**RESUELVE RECURSO DE REPOSICIÓN  
INTERPUESTO POR COMPAÑÍA GENERAL DE  
ELECTRICIDAD S.A. EN CONTRA DE LA  
RESOLUCIÓN EXENTA ELECTRÓNICA  
N°7898, DE FECHA 30 DE JULIO DE 2021.**

1° Que, mediante Resolución Exenta Electrónica N°7898, de fecha 30 de julio de 2021, esta Superintendencia resolvió sobre la procedencia de los costos de conexión contenidos en el Informe de Criterios de Conexión ("ICC") del PMGD Raúl Badilla, emitido por Compañía General de Electricidad S.A., en adelante "CGE S.A.", con ocasión de lo instruido mediante Resolución Exenta N°34099, de fecha 09 de febrero de 2021.

**Figura 3: Cronograma de Ejecución de Obras**  
(Fuente: Anexo C, Carta N°126820)

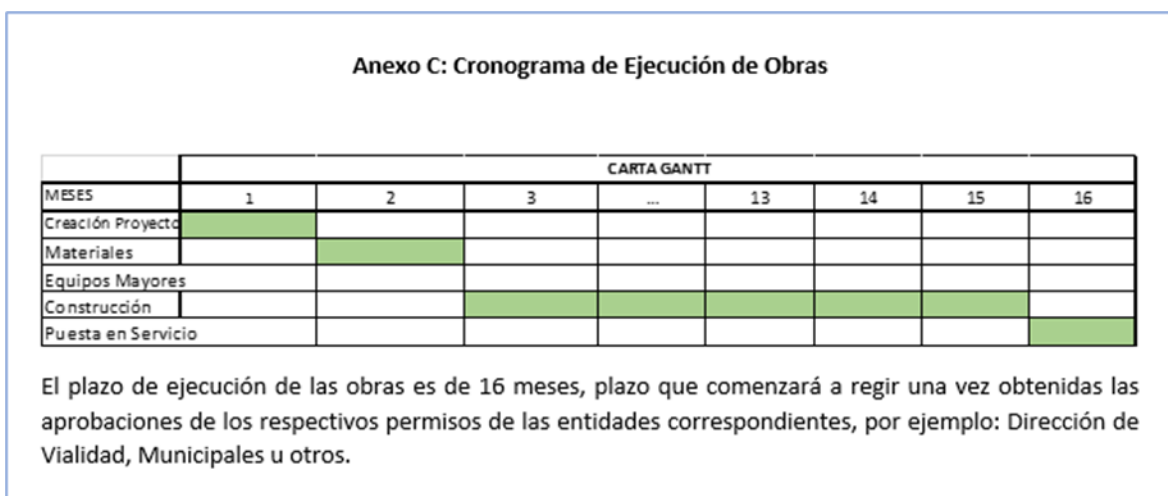
Más aun, el cronograma de ejecución de obras del **Anexo C**, que se muestra a continuación, no cumple diligentemente con la planificación solicitada, siendo insuficiente para justificar el desarrollo de las actividades relacionadas con la construcción de las Obras Adicionales, dado que no individualiza las actividades de maniobra ni los equipos a intervenir para las zonas de trabajo, los cuales habilitan la intervención del sistema de distribución, como tampoco detalla el periodo de construcción en función de las zonas de intervención, **por lo cual no es posible constatar la planificación de las actividades para realizar las Obras Adicionales de acuerdo con lo exigido en la Resolución Exenta N°34099.**

**Figura 4. Alimentador Santa Cruz 2.**  
(Fuente: PIP CGE)

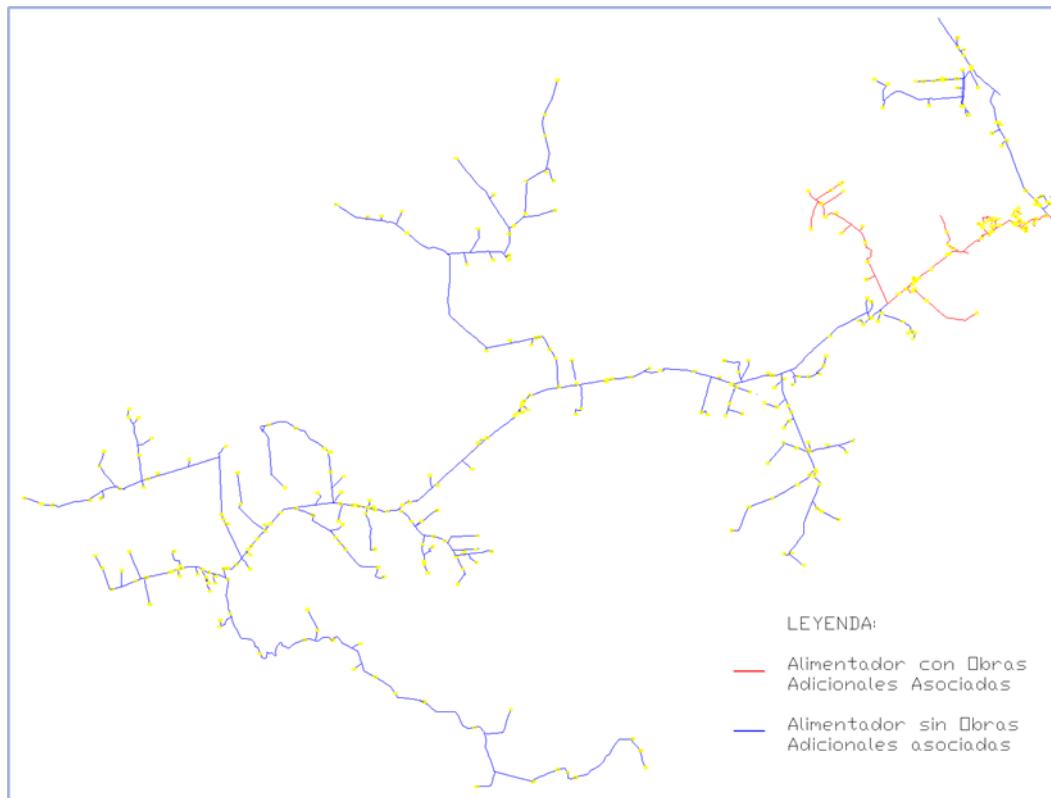
Asimismo, profundizando en la revisión de los antecedentes presentados por la recurrente, esta considera en el **Anexo B**, la desconexión de 364 transformadores, 7 seccionadores cuchillos, 184 seccionadores fusibles y 7 reconectores:

Respecto de lo informado por CGE S.A. en la Plataforma de Información Pública, en adelante PIP, se puede constatar que la cantidad total de transformadores conectados al alimentador Santa Cruz 2, presentado en la Figura 4, es de 364 unidades, y que, **en vista que la mayor parte de la extensión del alimentador no requiere de intervención producto de las Obras Adicionales asociadas al PMGD Raúl Badilla, no es consistente maniobrar la totalidad de transformadores conectados al alimentador para permitir la construcción de las Obras Adicionales asociadas a la conexión del PMGD en cuestión.** También, teniendo en cuenta las proporciones del alimentador Santa Cruz 2, se aproxima que alrededor de 10,6 kilómetros lineales de este son directamente afectados por la ejecución de las Obras Adicionales, en contraste a los 34,1 kilómetros lineales de extensión que comprende el alimentador desde la cabecera de este. Más aún, se debe considerar efectuar las maniobras necesarias para afectar la menor cantidad de clientes posibles, incluyendo la posibilidad de trasposos de carga temporales a los alimentadores colindantes, como ha sido reiterado anteriormente.

**Figura 5: Plano anexo reposición CGE.**  
(Fuente: Anexo, Carta N°126820)

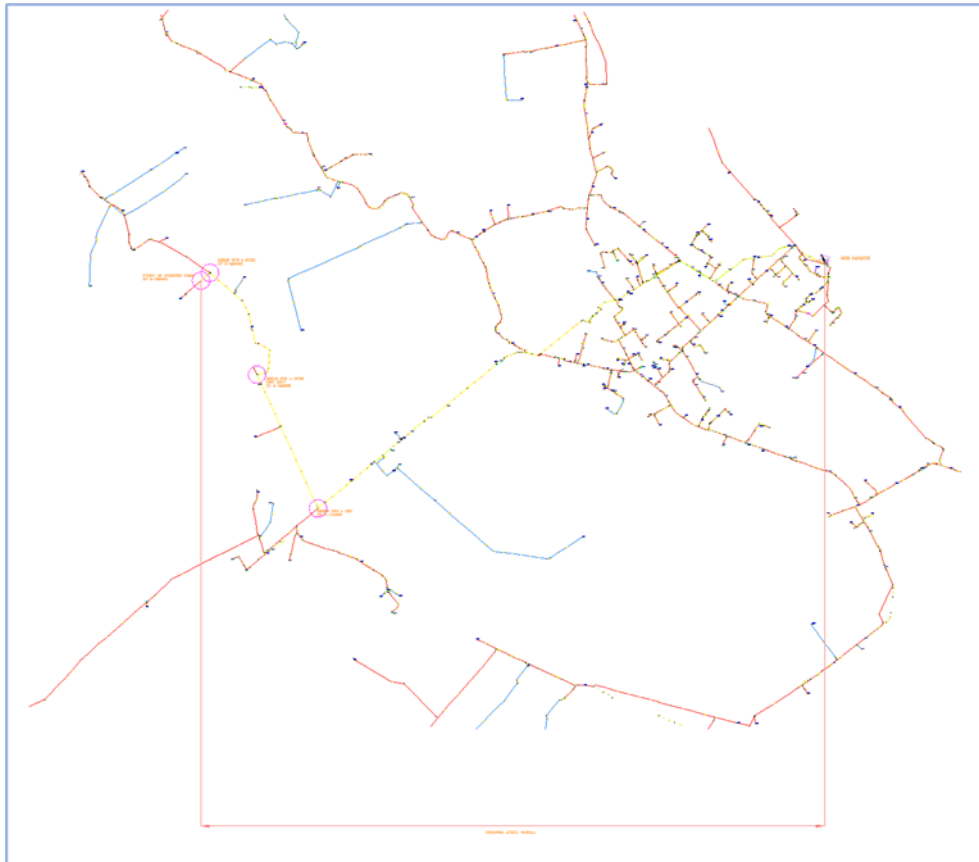
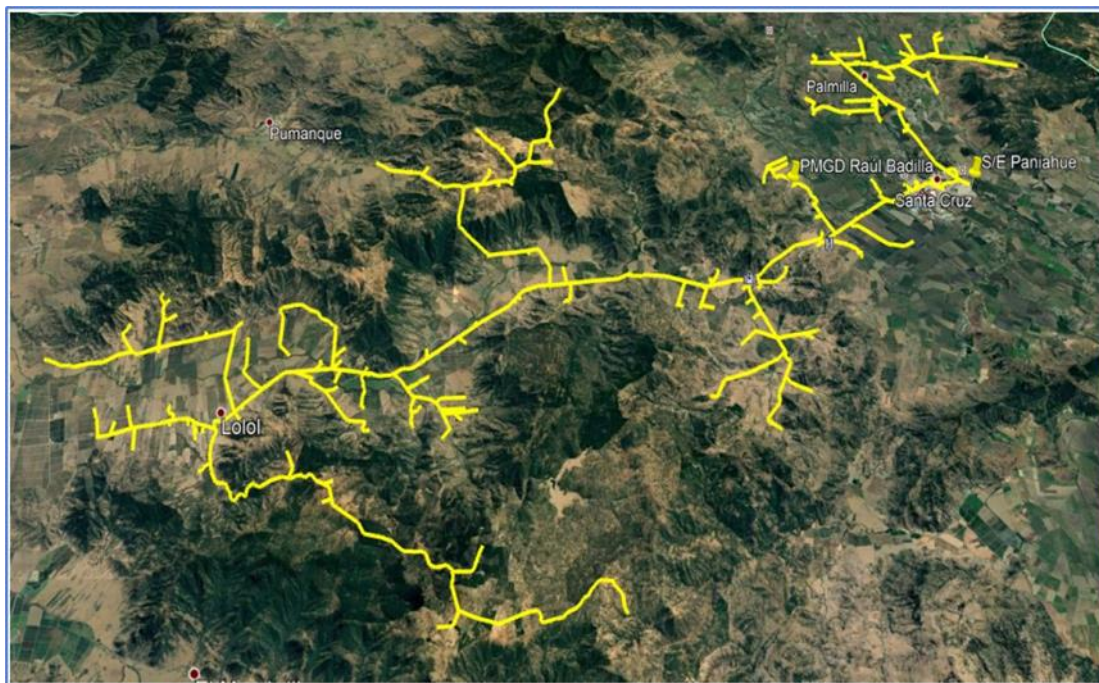
Complementando lo anterior, durante las verificaciones realizadas por este Servicio, se constata un cambio topológico en el alimentador Santa Cruz 2, presentado en la **Figura 5** a continuación, respecto de la configuración informada en la PIP, correspondiente a la **Figura 4**, y la presentada en el ICC del PMGD Raúl Badilla, según la **Figura 6** que se muestra a continuación. Este cambio consiste en la integración de una parte de los alimentadores Chépica y Santa Cruz 1, lo cual no presenta una justificación asociada a la ejecución de las Obras Adicionales o la entrega de suministro eléctrico durante el periodo en construcción de estas, por parte de CGE S.A.:

Figura 7: Alimentadores adyacentes al Alimentador Santa Cruz 2.

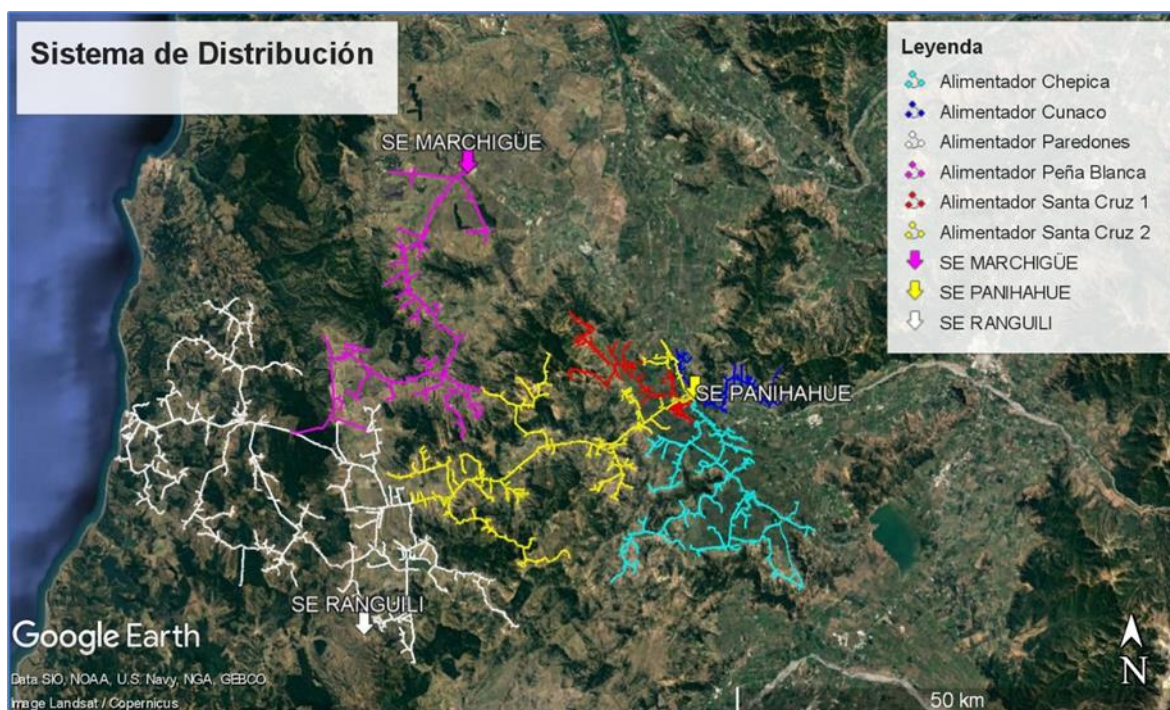
Siguiendo con lo mencionado en el párrafo anterior, la figura 7 a continuación presenta el sistema de distribución del sector conectado al Sistema Eléctrico Nacional mediante las subestaciones Paniahue, Marchigüe y Ranguili, donde se puede apreciar los cambios topológicos mencionados entre los alimentadores Santa Cruz 2, Chépica y Santa Cruz 1.

**Figura 7: Ubicación de equipos de maniobras**

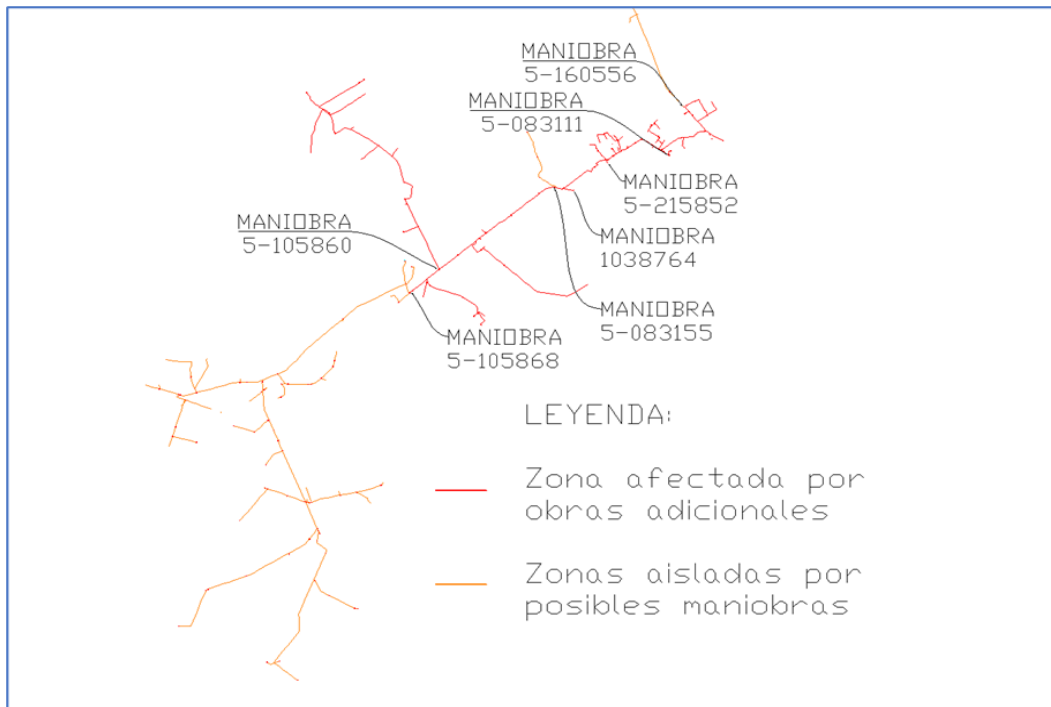
Sin perjuicio de lo anterior, de acuerdo con la información técnica presentada en la reposición y la información pública contenida en la PIP de la empresa CGE S.A., se pueden identificar equipos de maniobras, numerados en la Tabla 1 siguiente, que permiten aislar parte de las secciones del alimentador no involucradas con las Obras asociadas al PMGD Raúl Badilla, permitiendo una reconfiguración temporal de este para mantener el suministro a clientes alejados de la zona afectada, y con ello intervenir un menor número de transformadores de distribución a los presentados por la Distribuidora.

En base a la Figura 7 que se muestra a continuación, las maniobras en los equipos mencionados anteriormente permiten aislar la zona afectada por la ejecución de obras adicionales abriendo la posibilidad de efectuar cambios de topología temporales que den suministro a la mayoría de la extensión del alimentador, evitando con ello la operación de gran parte de los equipos de protección y seccionamiento mencionados en el Anexo B. Sin perjuicio de lo anterior, es deber de la Empresa Distribuidora facilitar las condiciones necesarias para la construcción de las Obras Adicionales, Adecuaciones y/o Ajuste al mínimo costo asociadas a la conexión del PMGD, de acuerdo al impacto que produzca en las redes de distribución, como también resguardar el suministro a la mayor cantidad de clientes posibles, lo que no ha sido cumplido por CGE S.A.
